Til Bjørkesvei

Utklipp fra kommunkart.com som viser plassering av eksisterende vegstubb fra Bjørkesvei inn på 82/123

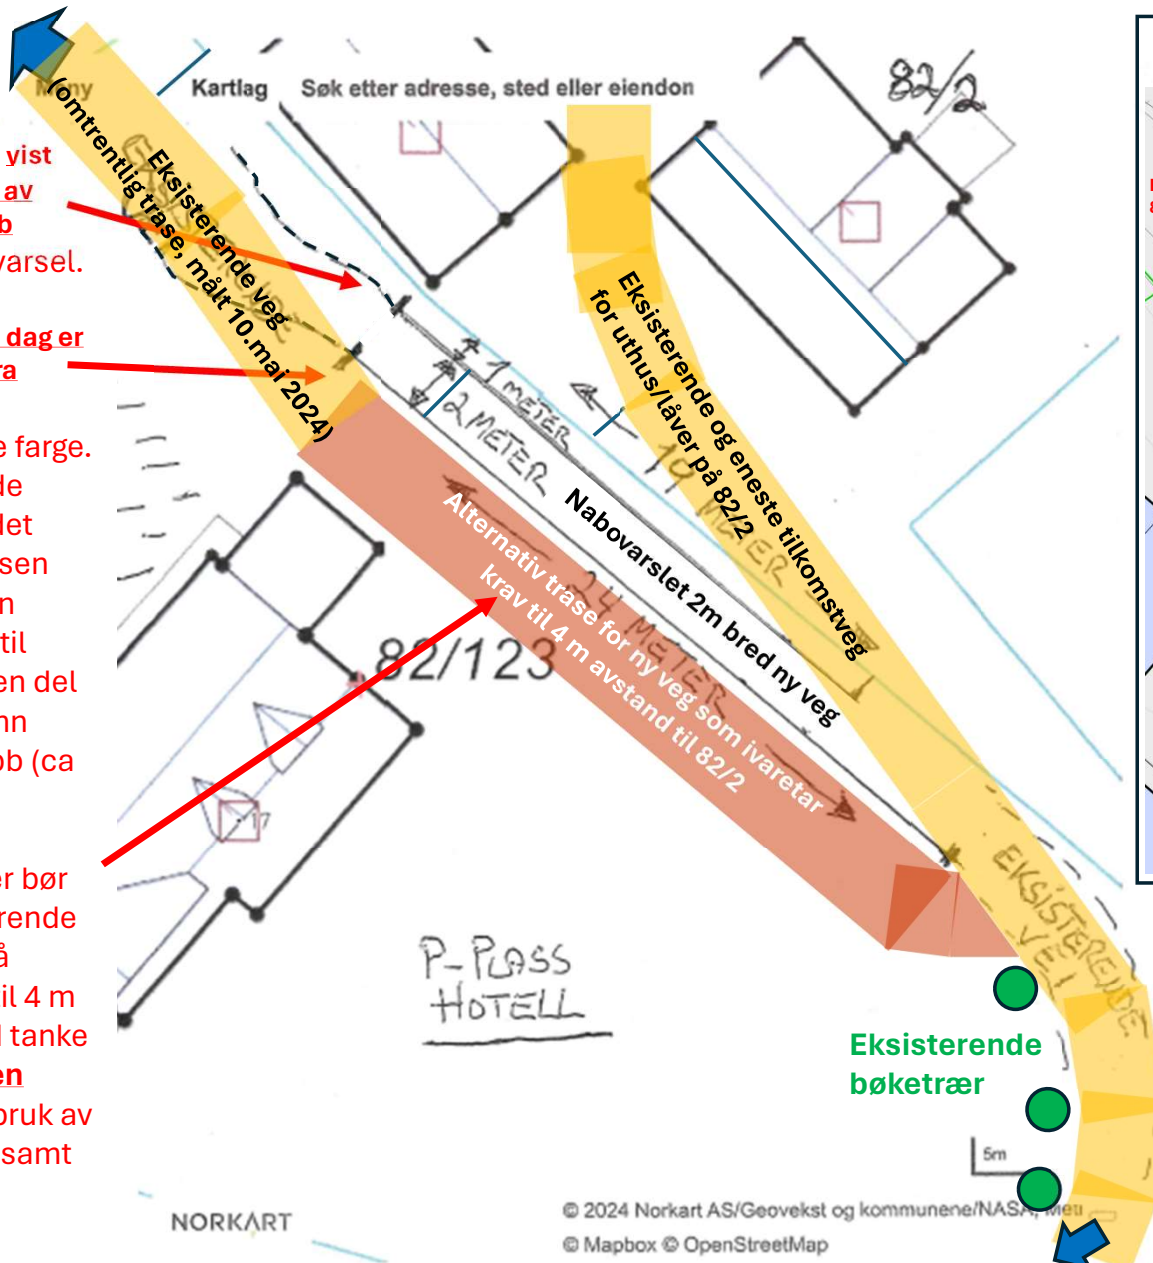
Her har tiltakshaver vist feilaktig plasseringen av eksisterende vegstubb (stiplet linje) i nabovarsel.

Vegen som ligger der i dag er dreid betydelig vekk fra uthuset på 82/2, slik markert med orange farge. Der den eksisterende vegen slutter så er det omtrent 4 m til grensen mot 82/2. Avstanden sikrer fundamentet til uthuset som ligger en del høyere i terrenget enn eksisterende vegstubb (ca 2m).

Vegen videre østover bør fortsette med tilsvarende avstand til 82/2 for å tilfredsstille kravet til 4 m til nabogrense, med tanke på at dette **ikke er en intern veg**, men til bruk av andre eiendommer samt åpner opp for gjennomkjøring.
